NAZWA  
OBIEKTU. Przebudowa i budowa osiedlowej sieci ciepłowniczej od  
włączenia do istn. s.c. na działce nr 9 z obr. 2-03-08  
do budynków przy ul. Bitwy Warszawskiej 1920r 1 i 1B  
oraz Dunajeckiej 6 w Warszawie

SKŁAD  
OPRACOWANIA: **PROJEKT ORGANIZACJI RUCHU**

### OPINIA DO PROJEKTU CZASOWEJ ORGANIZACJI RUCHU

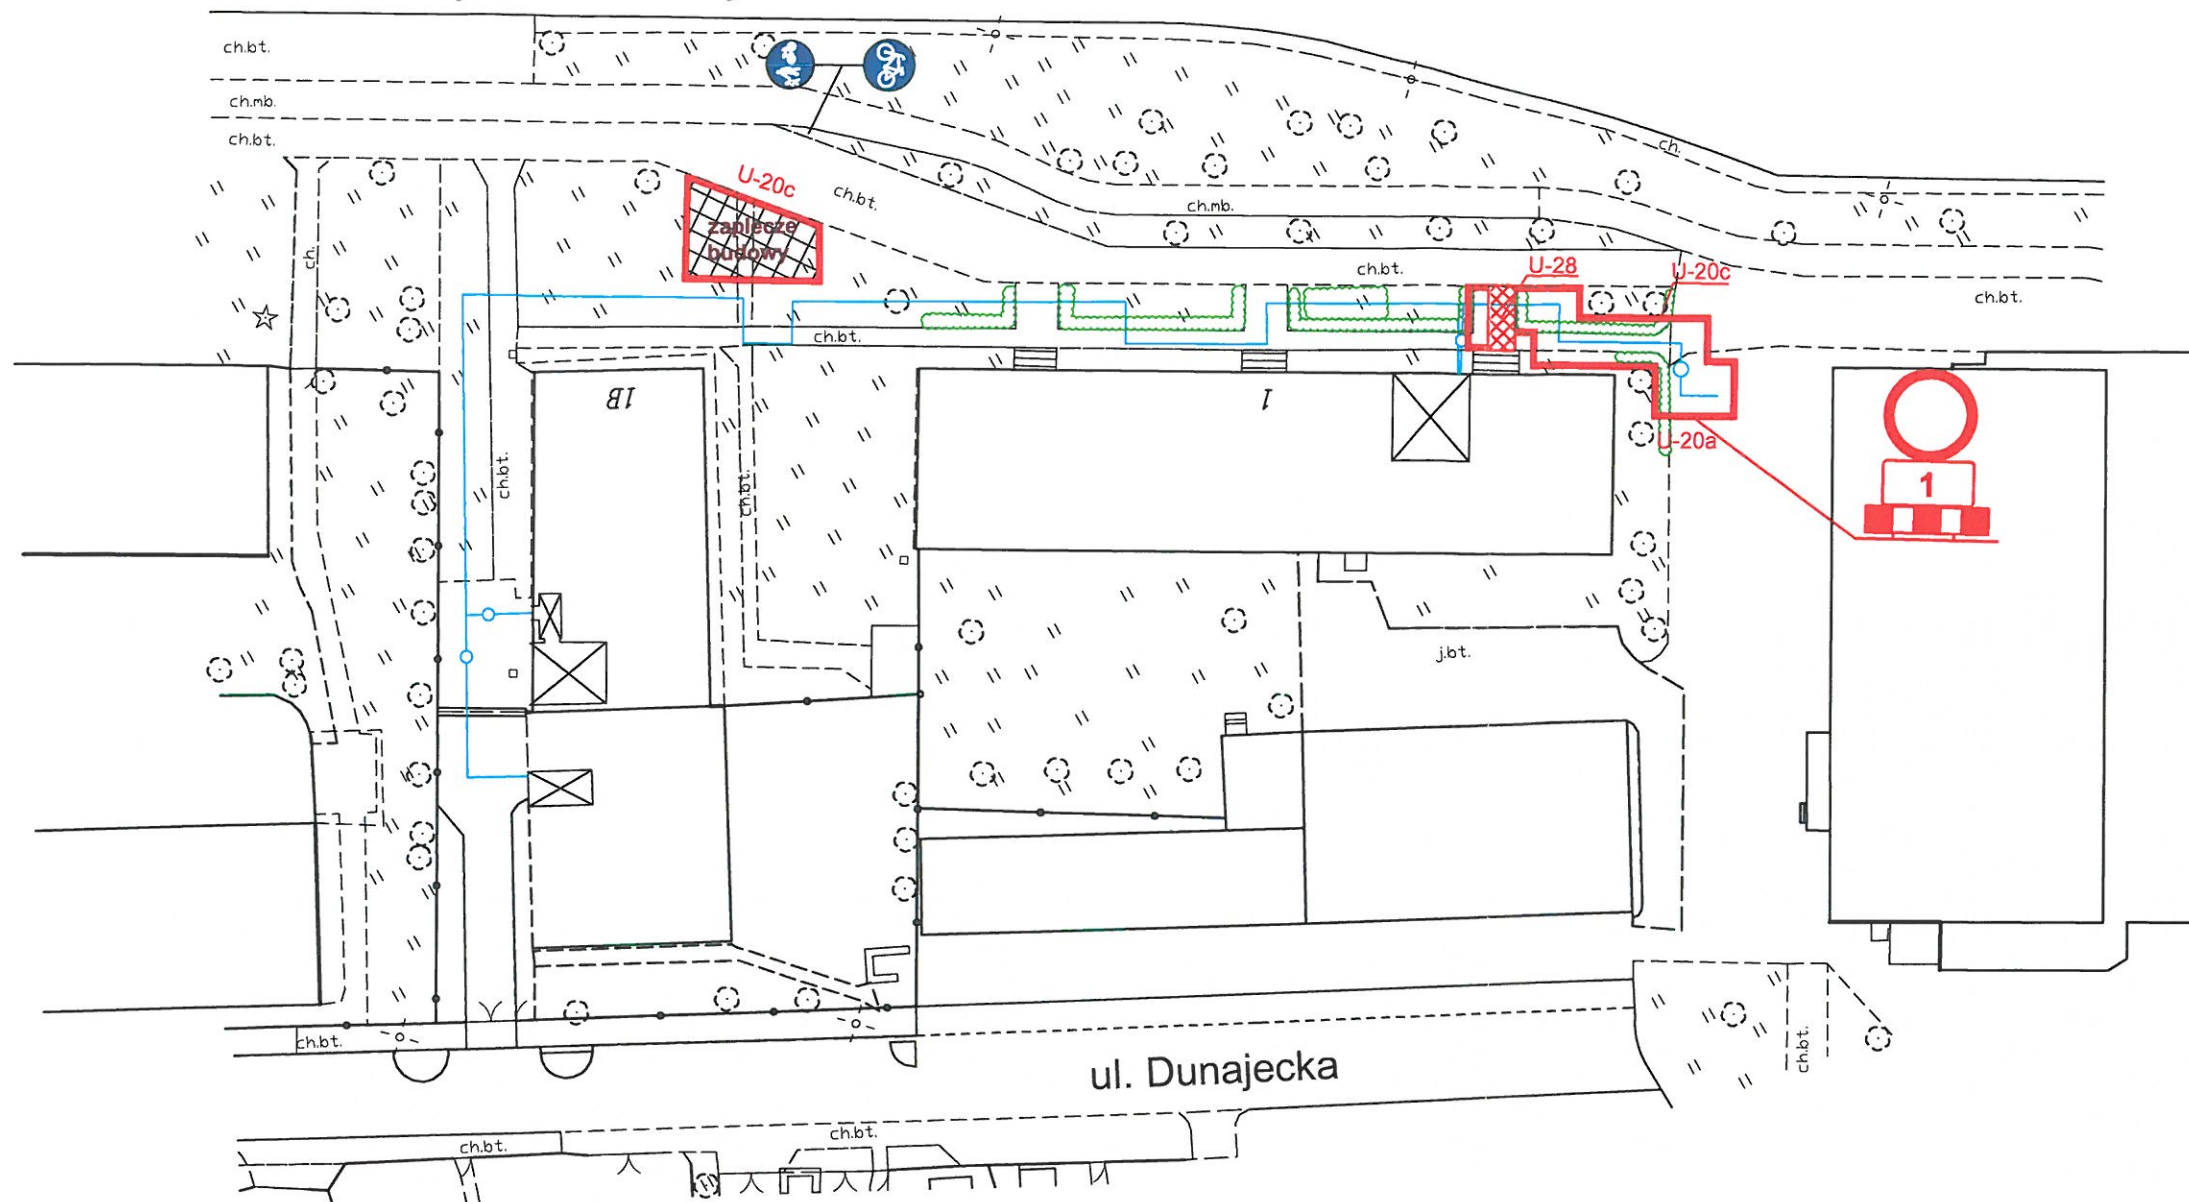
- 1) miejsce robót należy wygrodzić szczelnie barierami drogowymi U-20a i U-20c;
- 2) należy zachować min. 1,5 m szerokości użytkowej chodnika;
- 3) w oparciu o zatwierdzony projekt należy uzyskać zezwolenie na zajęcie pasa drogowego u właściwego zarządcy drogi.
